Residentie ELITASt.a.v. syndicus
Zeedijk 322
8430 WESTENDE

VASTSTELLINGSVERSLAGNinove : 28 juni 2022
dossiernummer : 2022.D.1117/003-2

D-Architecten bv werd gecontacteerd ivm enkele problemen in een nieuw gerealiseerde meergezinswoning op de zeedijk. Deze vragen omvatten oa.:

foto 3.a thermografisch beeld

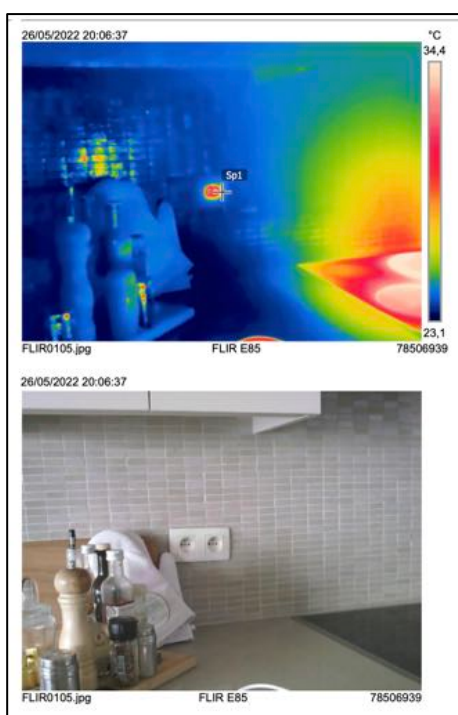
- Het schuifraam open stond dus thermisch hiertoe een 'koudestroom' over het centrale deel van het schuifraam gestroomd heeft.
- Het stopcontact warm kleurde door recent gebruik hiervan.

Door deze beelden, en tevens gesterkt door het geluid op de wand door tikken ertegen, wordt vermoed dat het pand om een betonskelet gaat, met kolommen en betonbalken onder de afdek per diep. Deze structuren staat kouder ingekleurd op de thermische beelden.

foto 6. detail koudebrug op plan.

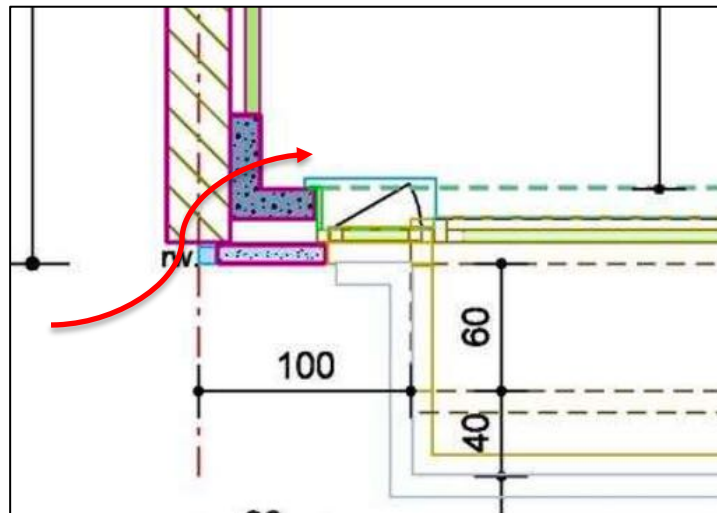
- Hoe is de verticale/horizontale overslag thv de vloerplaten tussen de verschillende appartementen
 - o Zowel akoestisch als thermisch als brandveilig.
- Thv de knoop aan de straatgevel, op het bouwplan (ontvangen plan) staat hier een koudebrug getekend.

Het is essentieel dat hier de effectieve as-built plannen bezorgd worden, alsook eventueel bouwfoto's om deze detail te bekijken. Hoe is deze knoop wind/thermisch dicht en correct uitgevoerd? Hoe sluit het raam aan met het binnen parement?

foto 7.a uithalen van een contactpunt thv het keukenwerkblad

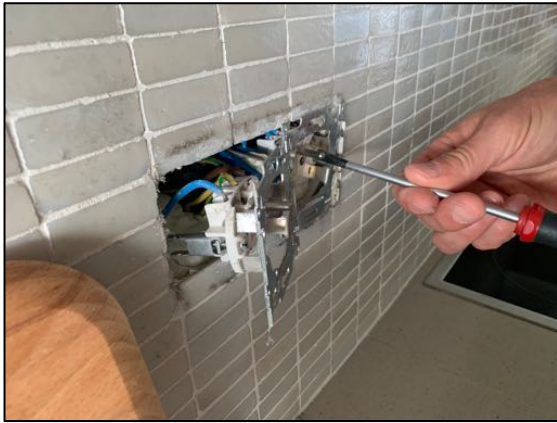
- Werd hier een spouwvullende akoestische en brandwerende isolatie gebruikt?
 - o Er werd op de rondgang 1 contactpunt thv het keukenblad open gegeven. Hier werd gezien dat het inbouwpotje onderaan opgeschuimd werd (een ingreep na oplevering in een poging deze luchtstroming tegen te houden). Er werd geen 'kastje' vastgesteld rond deze inbouwpot om enige luchtcirculatie tegen te houden. Dient opgemerkt dat in deze 'spouw' eigenlijk GEEN luchtstroom zou mogen zijn, enkel een stagnerende luchtbuffer. De vraag rijst hoe die stroming er toch kan komen. Hoe speelt de wind hier een rol in? Of hoe heeft de wind hier toegang tot?

foto 8. winddruk op gevel.

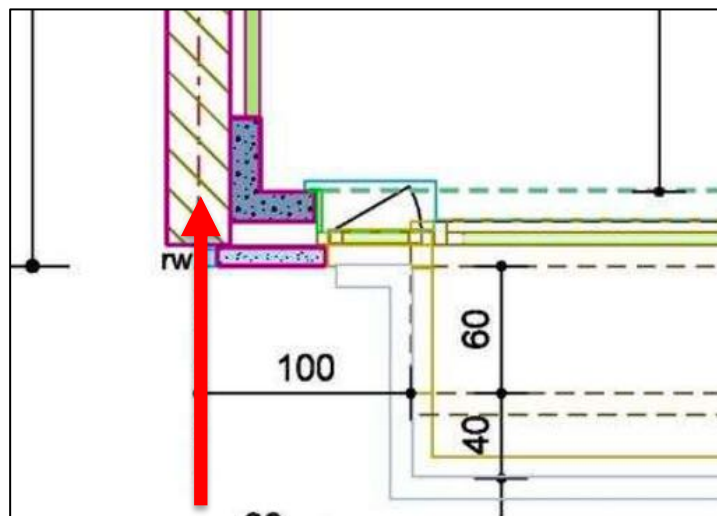
Thv de voorgevel werd zowel met een camera gekeken, visueel als manueel gevoeld ter controle. Hier blijkt een EPDM mastersystems in een Omega vorm gekleefd te zijn, vertrekkend op het betonnen gevelement, achteromheen de afvoeren. Op deze manier is deze spouw in de gemene muur afgesloten voor wind tov. de straatgevel. Het detail thv de aanzet gevel en dak bovenaan, waar dus wel nog mogelijks een windlek kan ontstaan, kon niet worden onderzocht.

Tevens was het niet mogelijk de afwerking van deze uitvoering te bekijken bovenaan, thv de dakrand. Als het waait aan de zee kan men zich wel inbeelden hoeveel winddruk er op deze geplaatste EPDM komt te staan, waardoor lekken thv deze knopen heel gevoelige punten kunnen worden.

foto 11. winddruk op achtergevel.

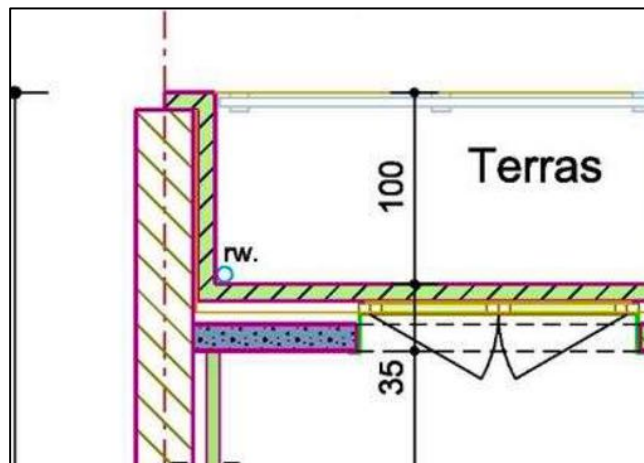
Thv. de achtergevel is een ander detail uitgevoerd, hier is het gevelparement dat retour dmv een penant, waardoor deze 'open spouw' er niet staat en dus ook niet afgedicht hoeft te worden met een EPDM.

Wel dient aandachtig te zijn dat het hier gaat om een spouw die overloopt in de gevelspouw. Bij winddruk kan bijgevolg een luchtverplaatsting in het frontale vlak van de gevel, zich verplaatsen in deze spouw met de gemene muur.

foto 12.a toegang tot spouw gemene muur?

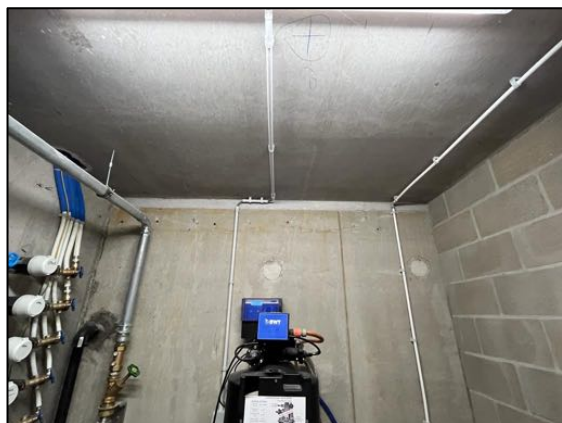
Bij de aansluiting met de kelderwand, blijkt op foto geen probleem zich voor te doen, deze spouw is goed afgedicht door het plaatsen van de afdek vol en zat in de mortel (waarneming via foto).

Detail bovenaan kon niet onderzocht worden.
